Karsin, 19.02.2015 r.

ZP 271.1.2015.3

W związku z pytaniami o wyjaśnienie treści specyfikacji istotnych warunków zamówienia, związanych z realizacją zadania pn. Zagospodarowanie placu przed Domem Kultury w Karsinie, Zamawiający wyjaśnia:

Propozycja 1.:

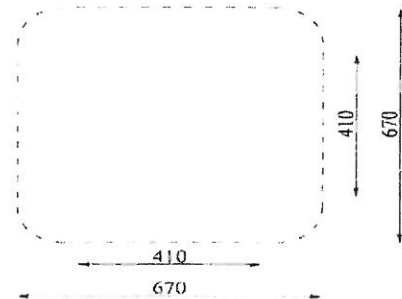
7. Czy Zamawiający zgadza się na inny model piramidy wspinaczkowej? Jeśli tak, to czy może być to zaproponowany model na zdjęciach załączonych poniżej?

- Liny polipropylenowe na oplocie stalowym połączone ze sobą przy pomocy łączników aluminiowych oraz z tworzywa sztucznego o średnicy 16-18 mm
- Śruby maszynowe klasy 8.8
- Słup nośny o średnicy 159 mm i grubości ścianki 4mm
- Obręcz rozpierająca wykonana z rury ze stali nierdzewnej (gat. 1.4301) o średnicy 42,4 mm
- Fundament stanowi beton klasy min.C12/15

- Zakres z poz. nr 7 i 8 podlega wycenie.
7. Zamawiający oceni na podstawie karty katalogowej dostarczonej wraz z ofertą. Zamawiający wymaga spełnienia funkcji i elementów składowych dla zestawów.

Propozycja 2.:

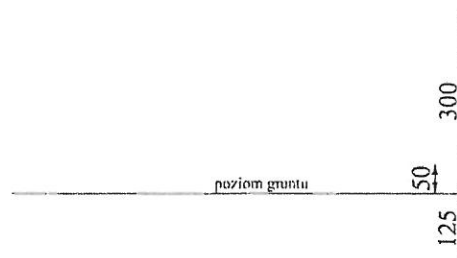
- Liny polipropylenowe na oplocie stalowym połączone ze sobą przy pomocy łączników aluminiowych oraz z tworzywa sztucznego o średnicy 16-18 mm
- Śruby maszynowe klasy 8.8
- Słup nośny o średnicy 159 mm i grubości ścianki 4mm
- Obręcz rozpierająca wykonana z rury ze stali nierdzewnej (gat. 1.4301) o średnicy 42,4 mm
- Fundament stanowi beton klasy min.C12/15

Wymiary: $60 \times 40 \times 8$ - jasny granit

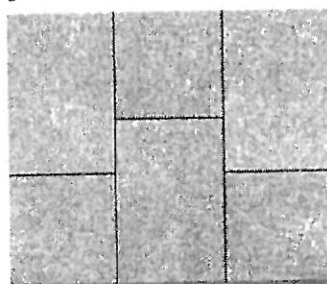
2. W "Projekcie zagospodarowania działki 701/1" (Rys. nr 1) jest pokazane 20 szt. ławek , natomiast w przedmiarach robót jest w poz. 24 - 20szt. ławek oraz w poz. 47 - 20szt. ławek. Prosimy o podanie jaka ma być faktyczna ilość ławek oraz ew. poprawienie w przedmiarach robót.
3. Poz. nr 33 przedmiarów robót - jaki ma być kolor nawierzchni?
4. Poz. nr 42 przedmiarów robót - jaka ma być grubość nawierzchni z płyt tarasowych?

Ad.4. Należy skalkulować i wykonać: płyty tarasowe o wymiarach 60x40x8 (405,5 m²) zgodnie z załączonym do niniejszych wyjaśnień opisem.

6. Należy przyjąć zgodnie z projektem w ilości 725 m².
 - Kostka 20x10x6 cm 171,5 m²;
 - Kostka 20x20x8 cm 148 m²;
 - kostka 60x40x8 cm 405,5 m². – Uwaga: zmiana wymiaru kostki

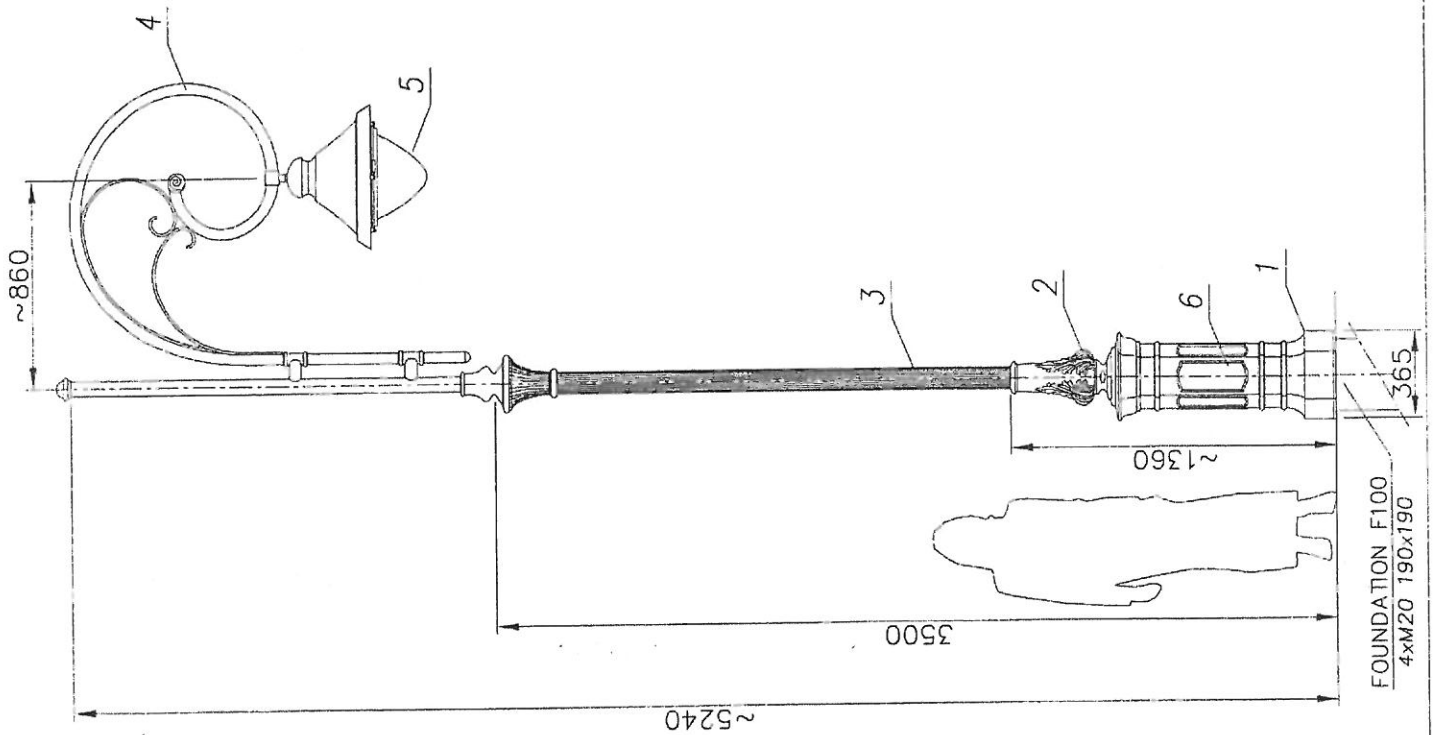
14. Proszę o wyjaśnienie dotyczące poz. 46 w przedmiarze – wymiana opraw i masztów oświetlenia parkowego wys. około 3 m? Brak jakichkolwiek informacji w projekcie.

- Jeśli w/w czynność należy wykonać proszę o podanie więcej informacji tzn materiał z jakiego należy wykonać, parametry – oświetlenia jaki i masztów.

12. Zgodnie z poglądowym rysunkiem załączonym w dokumentacji.
 13. Tak.
 14. Parametry Lamp parkowych – zgodnie z załączona do niniejszych wyjaśnień rysunkiem.

Ad.7. Parametry Lamp parkowych – zgodnie z załączoną do niniejszych wyjaśnień rysunkiem.
